TEATR POLSKI Bielsko-Biala  
 Docelowa Modernizacja  
 Wentylacji i Klimatyzacji  
 Scena-dysze Nr. rys. 15  
 Opracował: K. Wiejowski 10.2007r

E1-E1

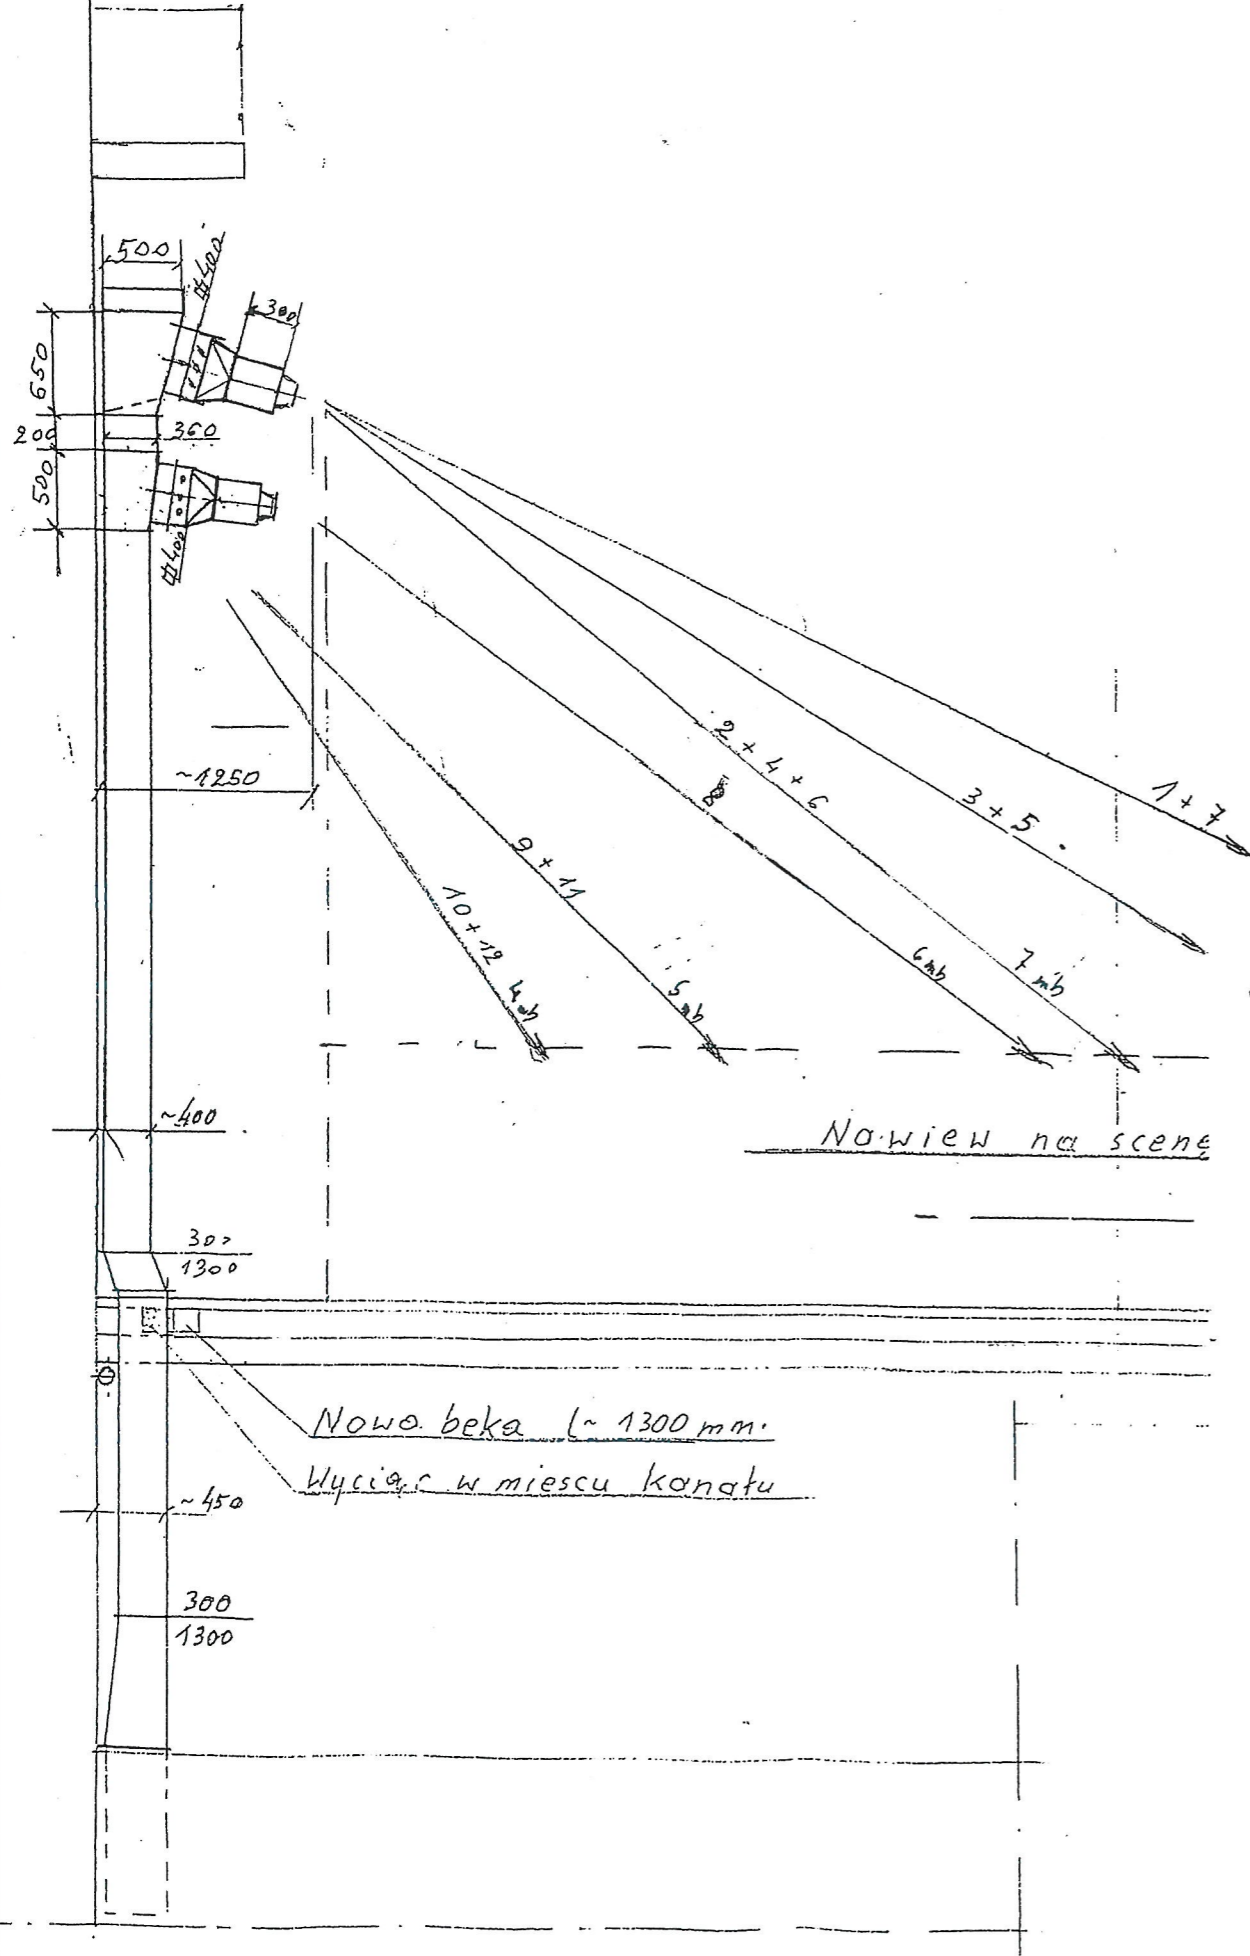
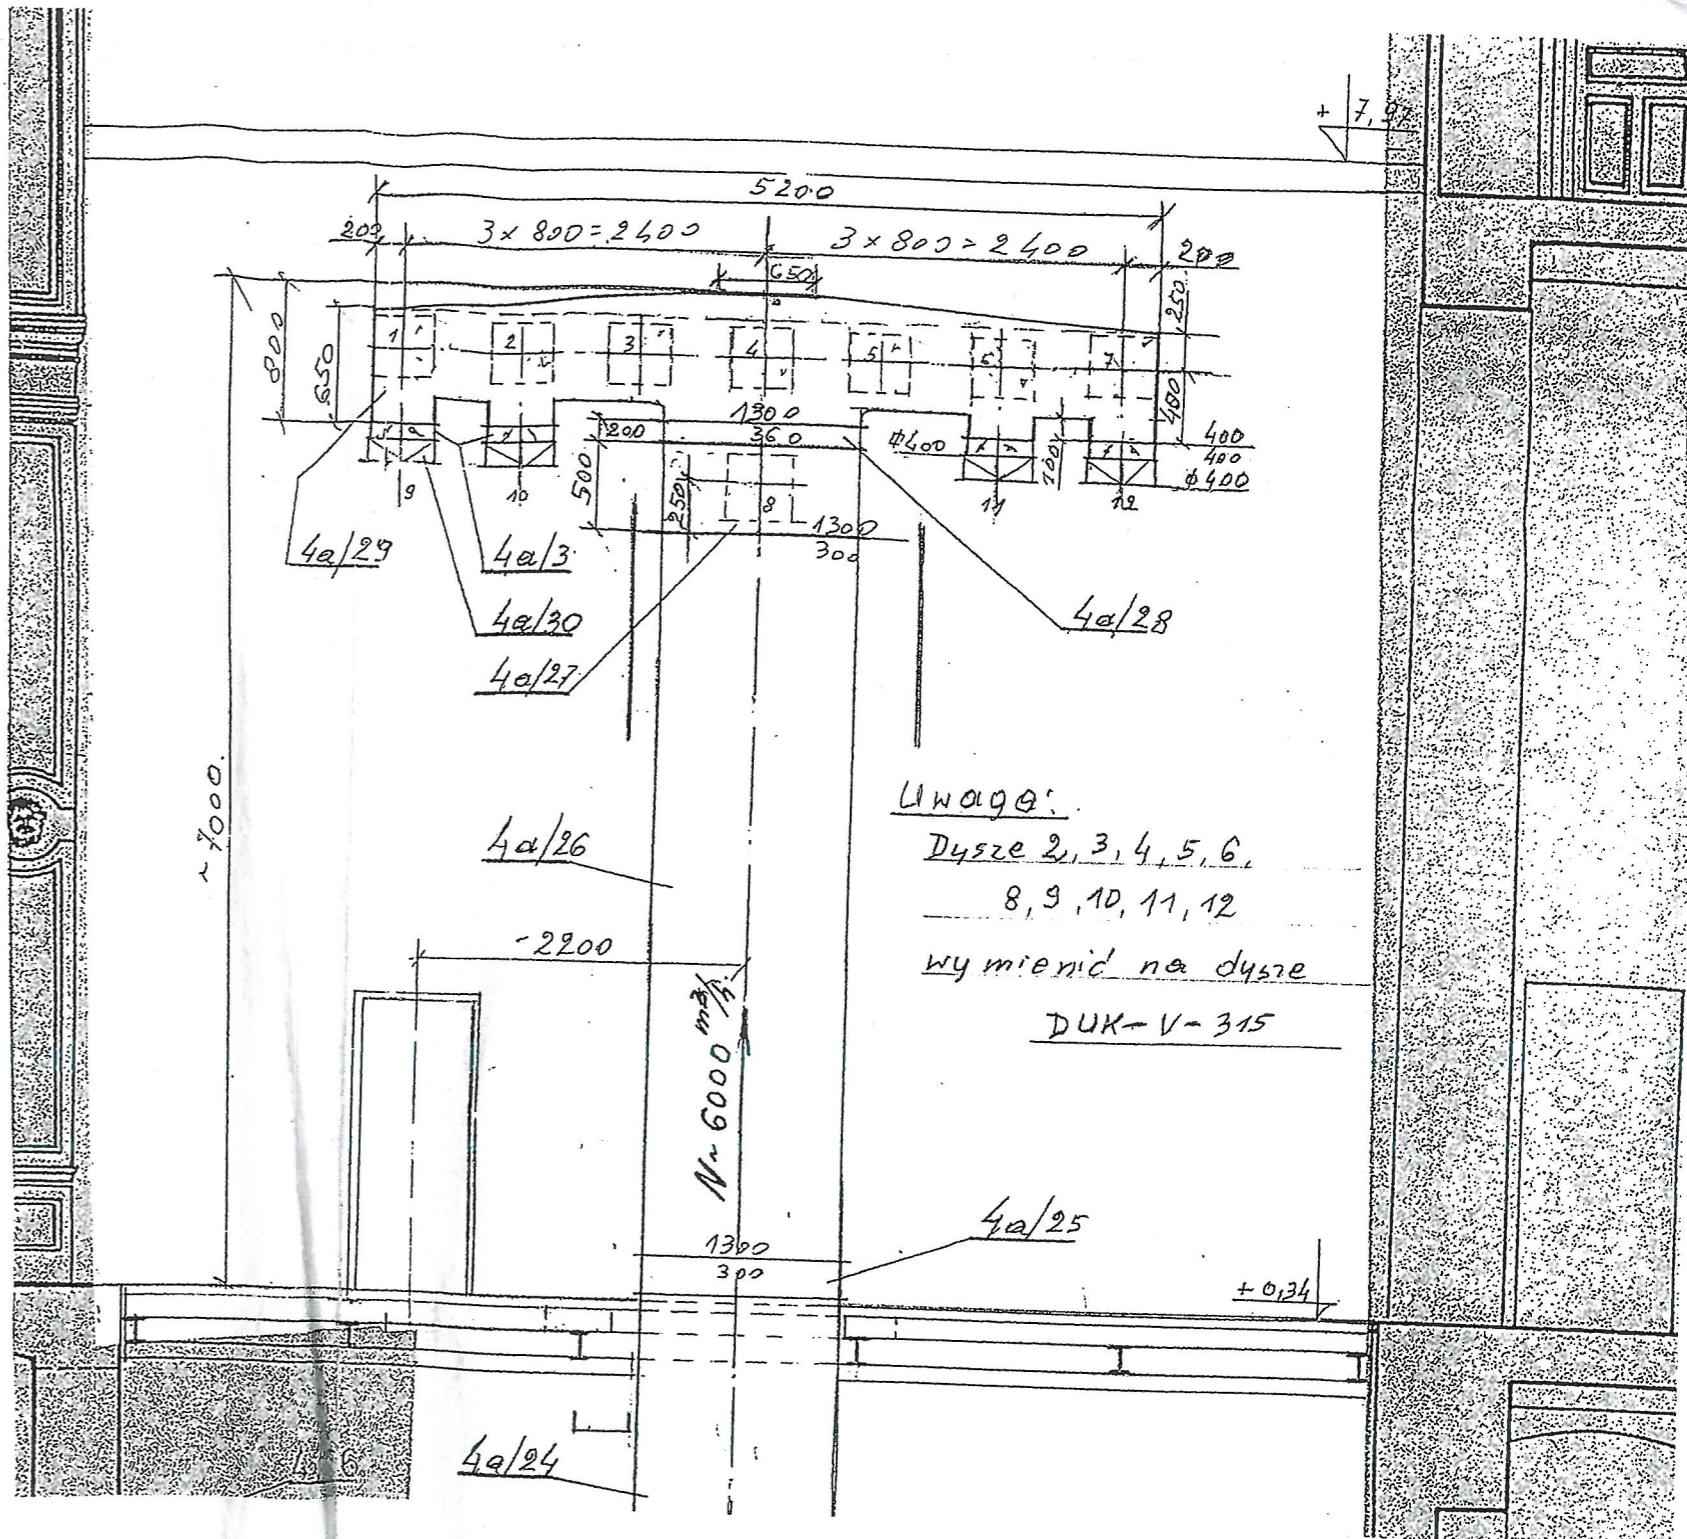
Nowiew na scenę

Nowa bęka L=1300 mm.

Wyciąg w miejscu kanatu

Uwaga:

Dysze 2, 3, 4, 5, 6,

8, 9, 10, 11, 12

wymienić na dysze

DUK-V-315
